工程指示 / 要求簡箋(E.I.)

工程指示編號：EI / 4395 / 22

工程名稱：將軍澳日出康城 11

工程項目：佛沙窗 大貨 (T1-T3)

遮光片

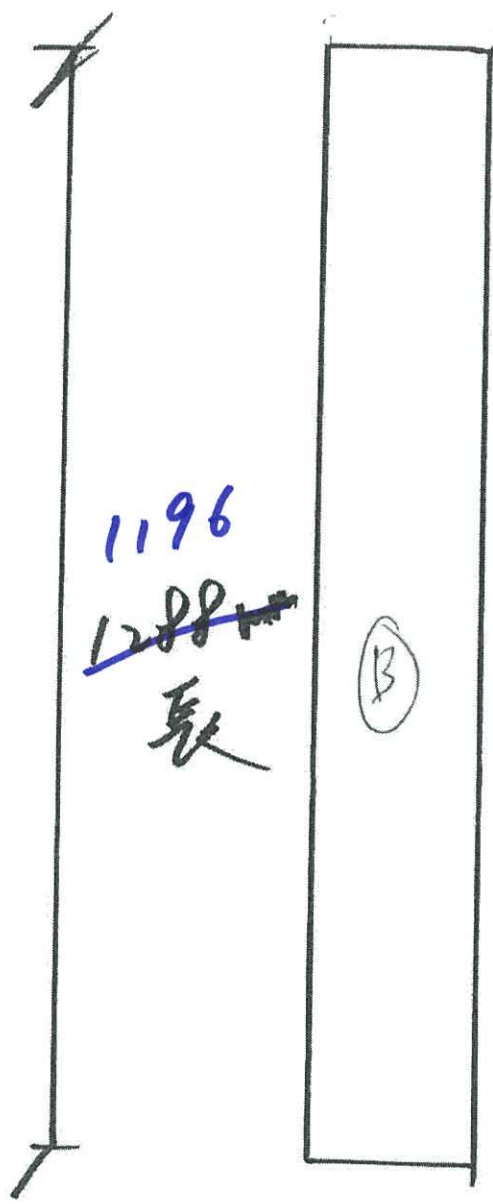
R 版：遮醜片長度修改，已生產及送噴塗廠未回，噴塗後回廠介短。R 版：安裝遮醜片前要先刮走膠，再安裝遮醜片，再啣膠。。Q 版：因應遮醜片未回，而 X86157 生邊企有餘料。請先開料使用於 T1 的 T1 B-D/B-1 和 ,T3 的 B-D/B-1，預各 10 幅窗。Q 版：請保留最少 X86157 的 5 支大料作存倉，免得完全無料執修、換料P 版：因改方向，T1B-D/B-1 未生產，故用 T3B-D/B-1 代替使用涉及貨單修改標籤，以便地盤收貨4 幅 用於 T1 23,25,26,27/F請在 2022.09.23 前完成上列要求。

1196
~~1288 mm~~
長
